Montevideo, 09 de abril de 2024.

LICITACIÓN ABREVIADA 3/24

Se continúa con la numeración correlativa de preguntas y respuestas publicadas anteriormente.

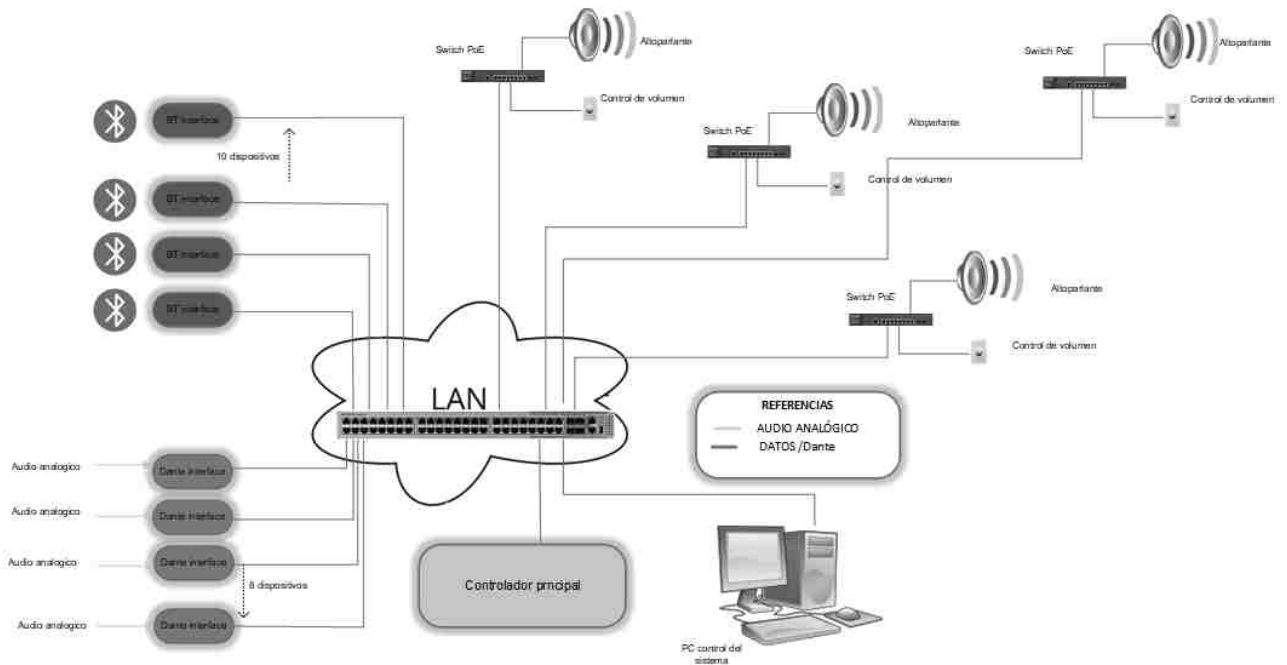
¿Podría ofrecerse una solución basada en un controlador principal en la red y dispositivos asociados como ser interfaces y parlantes, incluyendo controladores de volumen independientes para cada ambiente? Se ejemplifica esto en el siguiente diagrama:

Es decir, dado el volumen de equipos involucrados y la complejidad que implican, entendemos que es más conveniente pensar una estructura que integre todo dentro de una solución única. En ese sentido podemos ofrecer los mismos resultados, pero no respetando estrictamente los componentes solicitados en el pliego.

Si bien lo solicitado debería funcionar sin problemas, en la práctica sería más operativo poner un procesador central activo que controle todo, y niveles de todo, permitir armar grupos, escenas, poder incorporar micrófonos que sensen niveles para ajustar automáticamente los volúmenes, enviar mensajes pregrabados de evacuación, integrar con centrales de alarma, etc. entre otras muchas funciones que fácilmente un controlador central puede incorporar.

No es de recibo la imposición de una arquitectura determinada.

De hecho, el mismo oferente admite que dicha solución se implementaría "no respetando estrictamente los componentes solicitados en el pliego", hecho que obliga a descartarla automáticamente, dentro del marco normativo impuesto.
